# Voorstellen luchtruimgebruikers 5.11 consultatie Lelystad Airport

Referentienummer CS/PPM/2017/399  
Versienummer 1.0  
Versiedatum 29 november 2017

Status Definitief

Figuur 4-1 Geconsulteerd ontwerp Lelystad CTR

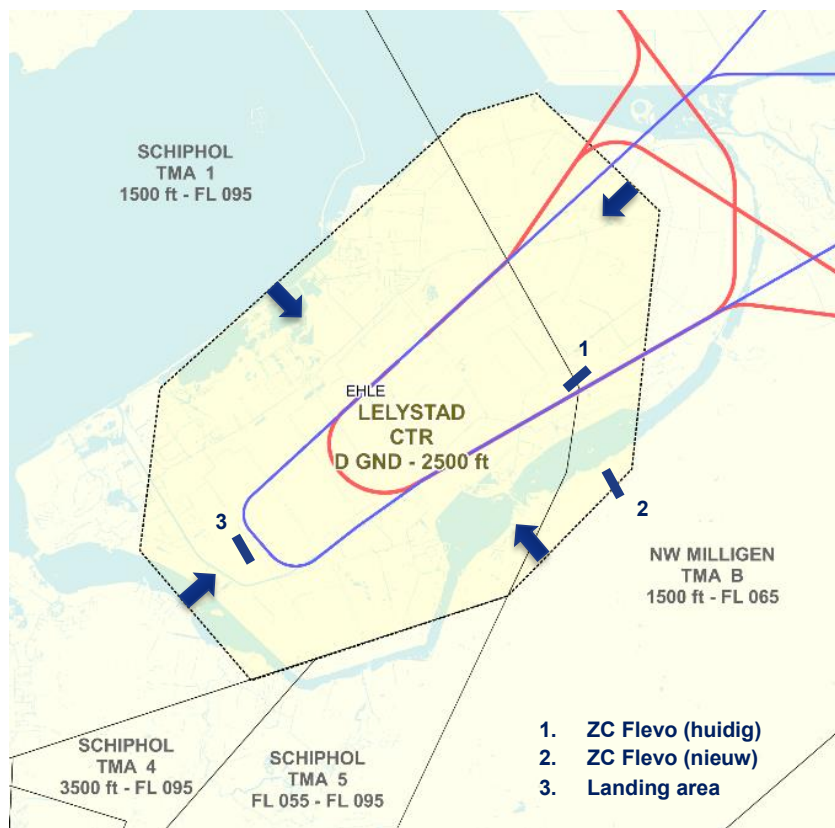
Gevraagd is om een GA-corridor – buiten de CTR – boven land op te nemen in het ontwerp van de CTR ten noordwesten van de CTR, vanwege de vliegveiligheid voor GA-verkeer, tussen 1000 voet en 1500 voet, eventueel voorzien van op duidelijke geografisch herkenbare punten voor GA-vliegers.

Er is voorgesteld om de CTR zo klein mogelijk te maken, namelijk maximaal 3,5 NM (nautische- of zeemijl) van de te vliegen routes. Deze 3,5 NM is opgebouwd uit 2,5 NM conform de eis van separatie gecontroleerd/ongecontroleerd verkeer plus 1 NM navigatie-onnauwkeurigheid. Daarmee blijft onder andere een corridor over land aan de noordwestelijke zijde over voor VFR-verkeer van Zuidwestelijke naar Noordoostelijke richting en vice versa, zie 4.1.1.

Ten zuidwesten van Lelystad Airport is een 'simulated forced landing area' voor het oefenen van noodlandingen ten behoeve van vliegopleidingen. Gevraagd is het huidige simulated forced landing area toegankelijk te houden. Indien dit niet mogelijk is, wordt gepleit voor een alternatief elders in Flevoland.

ZC Flevo heeft een alternatieve locatie voor het huidige zweefvliegveld op het oog, als gevolg van het uitbreiden van Lelystad Airport. Gevraagd wordt de CTR zodanig aan te passen dat de beoogde velden die in de gemeente Nunspeet moeten komen zo min mogelijk beperkingen van de CTR Lelystad ondervinden.

Ten behoeve van het zweefvliegveld Biddinghuizen (ZC Flevo) is gevraagd binnen de Lelystad CTR een zweefvliegsector te maken, zodat in de overgangperiode naar een nieuwe locatie voor het zweefvliegveld het zweefvliegen gecontinueerd kan worden.

Figuur 4-2 Geconsulteerd ontwerp Lelystad TMA

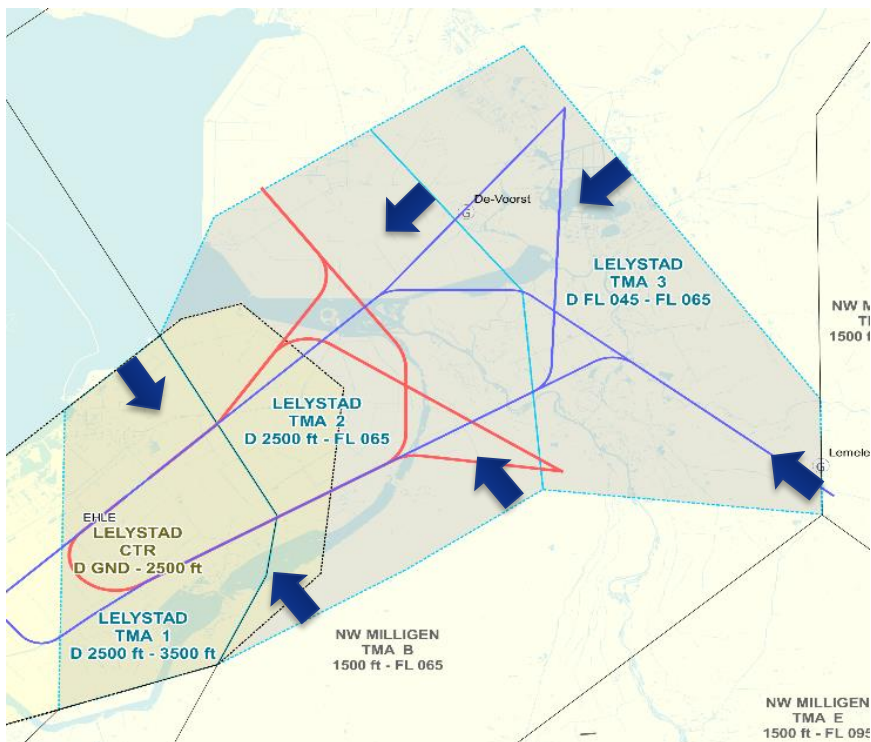
Het voorstel is om de IAF Zuid op te schuiven naar het noordwesten en daarmee ook de oostgrens van TMA Lelystad. Boven het zweefvliegveld zou de ondergrens van de TMA dan op FL055 komen te liggen. Dit betekent minder beperkingen, bovenop de eerder geboden ruimte, voor het zweefvliegen bij Lemelerveld. Daarnaast levert dit minder beperkingen op voor de luchtsporten in het algemeen. De Noord-Zuid 'route' voor General Aviation verkeer wordt minder beperkt.

Verzocht is om de TMA 3 te verkleinen door de oostelijke grens naar het westen te verschuiven, waardoor er minder beperkingen zijn voor het overlandvliegen door zweefvliegers van de Noordoostpolder richting het oosten.

Voorgesteld wordt de grens tussen TMA 2 en TMA 3 zover mogelijk naar het zuidwesten te verplaatsen, bij voorkeur zodanig dat deze niet door - dan wel over - de huidige door AMPYX Power en NLR (NRTC) en ZC NOP gebruikte gebieden lopen. Daarnaast wordt een voorkeur uitgesproken voor een grens die visueel herkenbaar is op de grond, zoals de autoweg N50 van Emmeloord tot knooppunt Hattermerbroek.

Verzocht is om de Lelystad TMA te reduceren tot 3,5NM aan beide zijden van de route (2,5 NM + RNAV 1). Daarnaast wordt verzocht een getrapte TMA volgens het “upside down wedding cake principe” te realiseren, waarbij een minimale CTR ontstaat met daaromheen de TMA.

De suggestie is gedaan om de TMA Lelystad te verkleinen of de ondergrens verhogen naar 3000 voet. Daarnaast is de vraag gesteld om de ondergrens van TMA 3 te verhogen naar FL055 met als doel de beperking voor kleine luchtvaart te verminderen.

Verzocht is de Lelystad TMA 2 aan te passen om boven het nieuwe zweefvliegterrein een bovengrens van FL045 mogelijk te maken.

Door diverse stakeholders is gevraagd door middel van een Radio Mandatory Zone (RMZ) en Transponder Mandatory Zone (TMZ) vrije toegang te faciliteren voor VFR-verkeer in de Lelystad TMA. Op deze wijze hoeft er geen klaring te worden gegeven door de luchtverkeersleiding, maar weet het GA-verkeer wanneer er IFR-verkeer is binnen de Lelystad TMA. Hierbij wordt op een gepubliceerde frequentie uitgeluisterd, conform een in Duitsland gehanteerd systeem, bij een luchtruim classificatie E.

Gevraagd wordt voor de Lelystad TMA-klasse E in plaats van klasse D in te stellen. In die situatie zou de verkeersleiding geen klaring hoeven te geven aan VFR verkeer om het gebied in te vliegen. Opgemerkt wordt dat in de Rotterdam TMA's het aantal vliegtuigbewegingen onder Instrumental Flight Rules (IFR) groter is dan het aantal vliegtuigbewegingen dat in de Lelystad TMA wordt verwacht en dat de Rotterdam TMA klasse E heeft.

Figuur 4-3 Geconsulteerd ontwerp van wachtgebieden

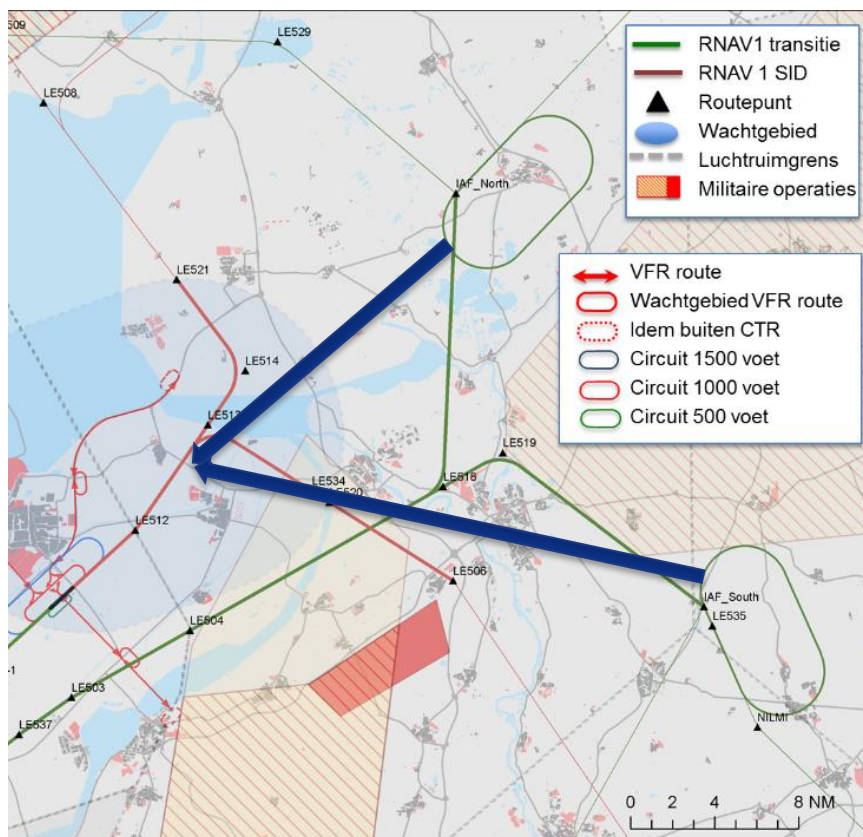
Verzocht wordt de beide wachtgebieden bij de IAF Noord en IAF Zuid te vervangen door een enkel wachtgebied boven het vliegveld Lelystad, in lijn met luchthaven Eindhoven. Daarbij wordt voorgesteld een nieuw multiple-level wachtgebied boven vliegveld Lelystad te realiseren, onder wachtgebied ARTIP van Schiphol.

De suggestie is gedaan om de minimale hoogte van wachtgebied ARTIP te verhogen voor inbound verkeer richting Schiphol met 1000 voet naar FL080.
